VOLVO

VERKSTADS- MEDDELANDE

BETR.	CYLINDERLOCKS- PACKNING	PRODUKT	P
	B 30	GRUPP	21
		NR	15
DATUM	Mars 1971

Ny cylinderlockspackning med tätningsklister.

A. Klister

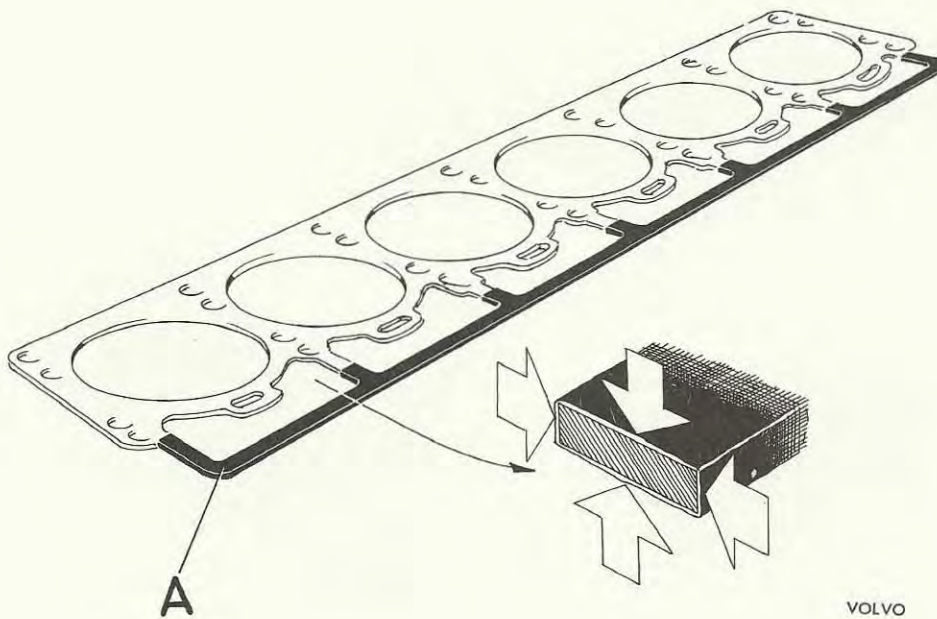
Motor B 30 A har från och med nedanstående motornummer, försetts med en cylinderlockspackning, som är klistrad på de ytor som bilden visar. Packningen är på klistrade ytor försedd med skyddspapper, som rives av före monteringen.

Detaljnumret är detsamma som tidigare.
